<b>ZMĚNOVÝ LIST pro změny dle § 222 odst. 6 ZZVZ</b>		
	<b>Název stavby:</b>	Rekonstrukce západního vstupního prostranství do areálu Kamencového jezera z ulice Přemyslova a městské pláže, ev.č. d202200327	
	<b>Číslo Změnového listu:</b>	ZL 51	
	<b>Číslo SO/PS:</b>	SO 05	
<b>Název stavebního objektu/provozního souboru:</b>	VSTUPNÍ OBJEKT		
<b>Objednatel:</b>	STATUTÁRNÍ MĚSTO CHOMUTOV	<b>Zhotovitel:</b>	Společnost Kamencové jezero – Přemyslova
<b>Předmět změny:</b>	Epoxidové stěrky stěn - upřesnění plochy		
<b>Iniciátor změny:</b>	Zhotovitel/Objednatel		
<b>Popis změny:</b> (popis předmětu změny, specifikace, zda jde o změny položek, kvality, rozměrů, termínů či dodatečné/neprovedené práce a zdůvodnění pro zařazení do patřičného odstavce § 222 nebo § 100)	<b>Zdůvodnění změny:</b> 1. V ZDS SO 05 PŮDORYS jsou specifikovány povrchy stěn jednotlivých místností (viz příložená PD). V rozpočtu chybí epoxidové stěrky na stěny místností 1.07, 1.08, 1.10 a 1.12. Jedná se o chybu rozpočtu u položky č. 195. 2. Pro provozování serverovny je nezbytné místnost odvětrávat, a proto bylo nutné zhotovit prostup mezi místnostmi 1.09 a 1.13 a opatřit ho větrací mřížkou. V ZDS s tímto řešením nebylo uvažo

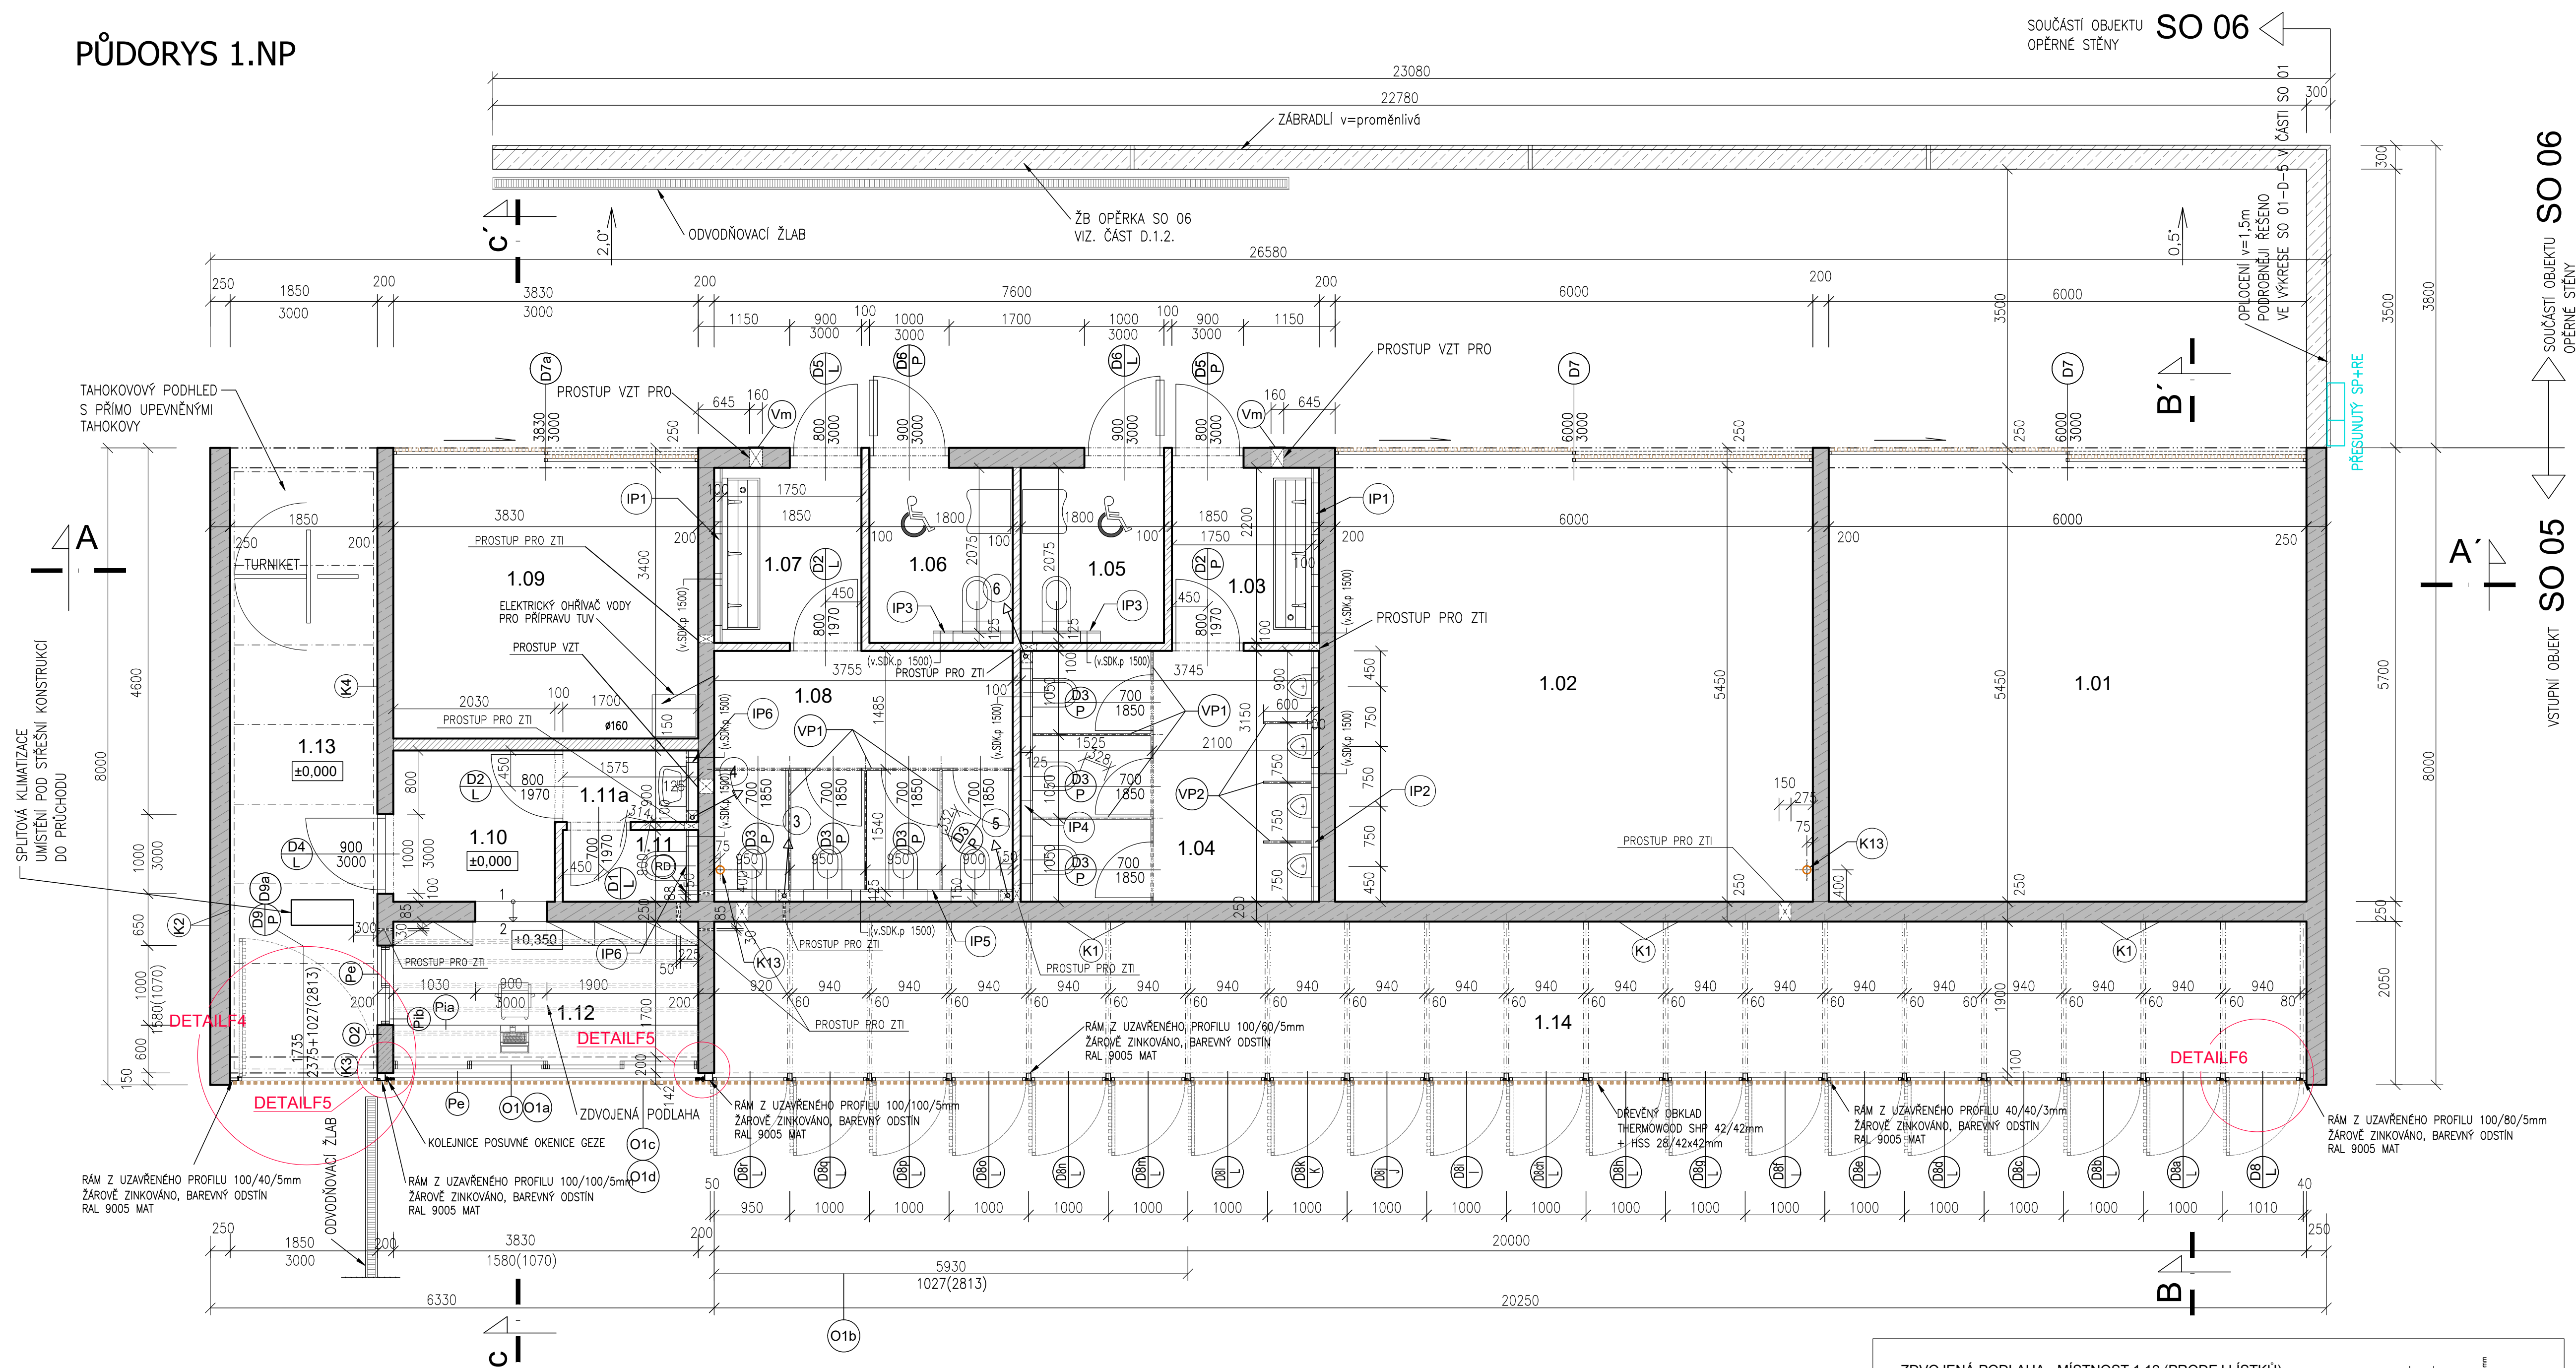
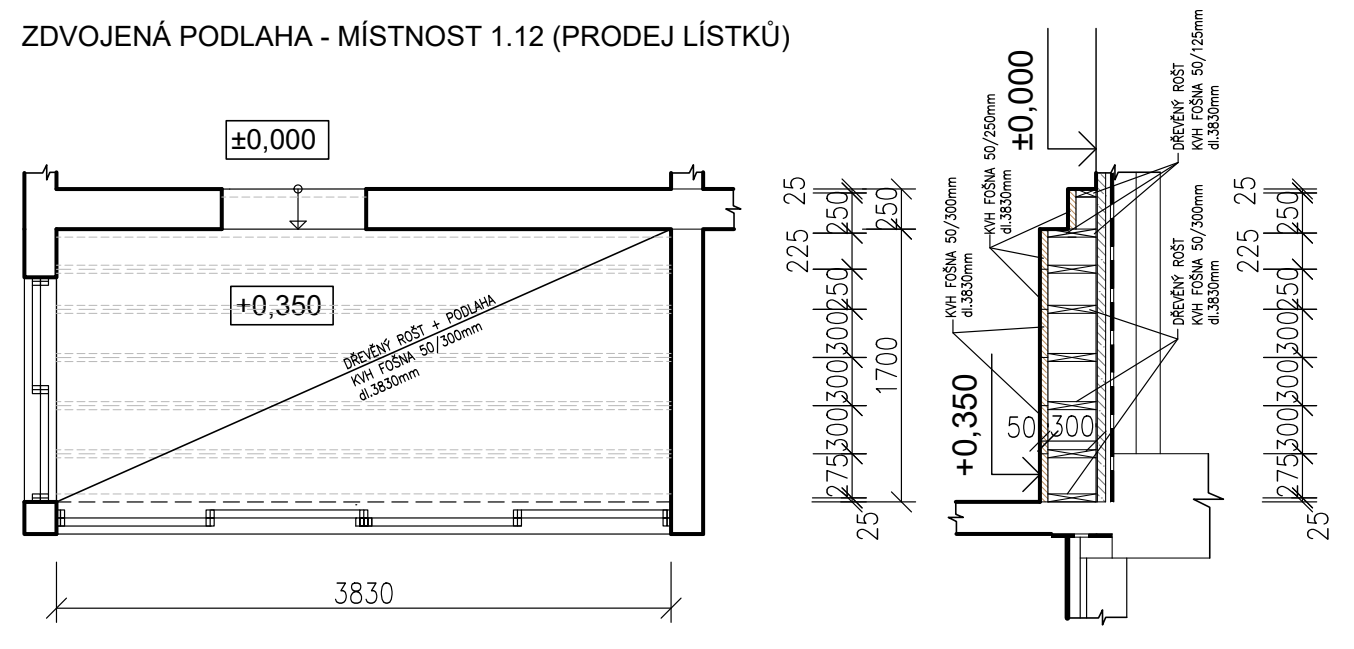
V ZDS SO 05 PŮDORYS jsou specifikovány povrchy stěn jednotlivých místností (viz. příložená PD). V rozpočtu chybí epoxidové stěrky na stěny místností 1.07, 1.08, 1.10 a 1.12. Jedná se o chybu rozpočtu u položky č.195.

Dle potřeby provozovatele, resp. správce servrovy pro datové rozvody, bylo nutné pro odvětrání místnosti datové servrovy, zhotovit prostup mezi místnostmi 1.09 a 1.13 a opatřit ho větrací mřížkou. V ZDS s tímto řešením nebylo uvažováno.

V ZDS SO 05 PŮDORYS jsou specifikovány povrchy stěn jednotlivých místností (viz. příložená PD). V rozpočtu chybí epoxidové stěrky na stěny místností 1.07, 1.08, 1.10 a 1.12. Jedná se o chybu rozpočtu u položky č.195.

Dle potřeby provozovatele, resp. správce servrovný pro datové rozvody, bylo nutné pro odvětrání místnosti datové servrovný, zhotovit prostup mezi místnostmi 1.09 a 1.13 a opatřit ho větrací mřížkou. V ZDS s tímto řešením nebylo uvažováno.

**Na základě výše uvedeného Vám tímto vydávám pokyn podle Pod-čl. 12.1 OP/ZP k provedení Variace č. 51 dle Vašeho návrhu.**

AD souhlasí s provedením
